Sachplan Geologische Tiefenlager, Etappe 3

Stellungnahme der EGT zum Konzept zur Versiegelung und zum Verschluss eines Geologischen Tiefenlagers (NAB 21-12)

10. November 2023

Expertengruppe Geologische Tiefenlagerung (EGT)

Abbildung 2: Konzeptuelles Modell für den Radionuklidtransport aus dem geologischen Tiefenlager nach NTB 14-10.

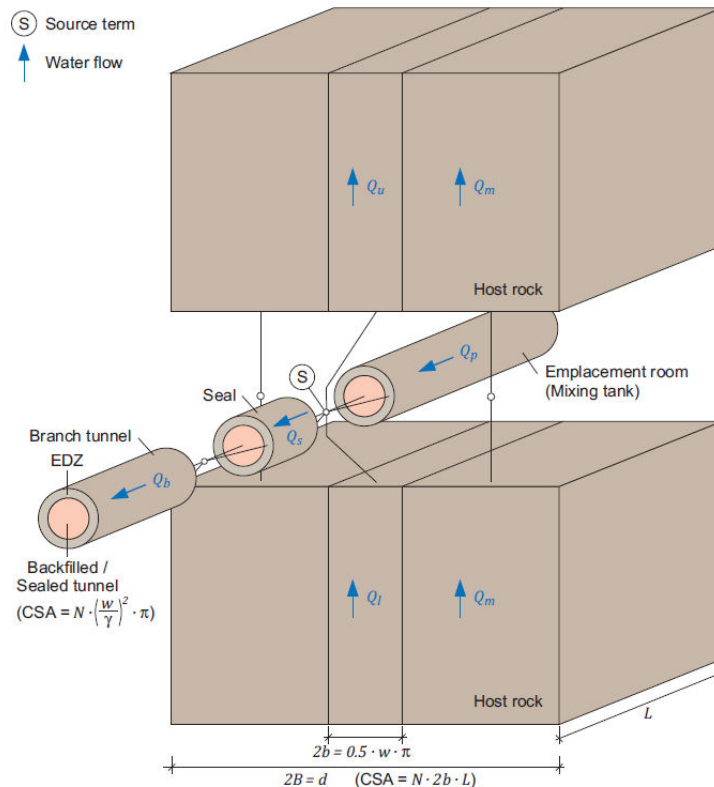
Die wesentlichen Unterschiede zwischen den Modellannahmen in NTB 14-10 und der heutigen Lagerauslegung und dem aktuellen Versiegelungskonzept (NAB 21-12) beziehen sich auf folgende Eigenschaften:

- Ein Kombilager für SMA/HAA, respektive urspr. zwei Einzellager
- Die Mächtigkeit der wasserdurchlässigen EDZ (urspr. von 0,7 m)
- Die Mächtigkeit der geologischen Barriere (urspr. 100 m)
- Die Mischungsverhältnisse in den Sand-Bentonit-Siegeln (70/30 Massen-Prozente)
- Die Länge der Sand-Bentonit-Siegel (urspr. je 2 mal 50 m)
- Eine urspr. Unterscheidung zwischen Schachtsiegel (Bentonit) und Rampensiegel (Sand/Bentonit-Gemisch)
- Urspr. keine Lüftungstunnel für HAA
- Andere Geometrie der Hohlräume im zentralen Bereich

Die berechneten Modellszenarien betrachten nur einen stationären hydraulischen Zustand des Endlagers nach sehr langen Zeiträumen, kontrolliert durch einen ungestörten vertikalen Potenzialgradienten von 1 m/m (gerichtet von unten nach oben) über den ganzen Opalinuston (NTB 14-10, Seite A-1). Es kann mit diesen Modellrechnungen gezeigt werden, dass in diesem stationären Fall der Grundwasserfluss und der Radionuklidtransport entlang der Untertagehohlräume und durch die Schächte/Rampe in die überliegenden Aquifere für die geohydraulischen Annahmen (Wasser-Durchlässigkeiten und entsprechende Permeabilitäten) im NAB 21-12 sehr gering sind. Zudem wird ersichtlich, dass die Transportraten durch die Untertagebauten deutlich kleiner sind als direkt (vertikal) durch

den Opalinuston. Allen Modellrechnungen liegt die Annahme zugrunde, dass der Wasserzufluss durch eine intakte Opalinustonbarriere erfolgt und demzufolge stark begrenzt ist. Es kann vermutet werden, dass die neue Lagerkonfiguration in SGT Etappe 3 diese Resultate nicht stark verändern würde, was durch entsprechende Modellrechnungen noch belegt werden sollte.
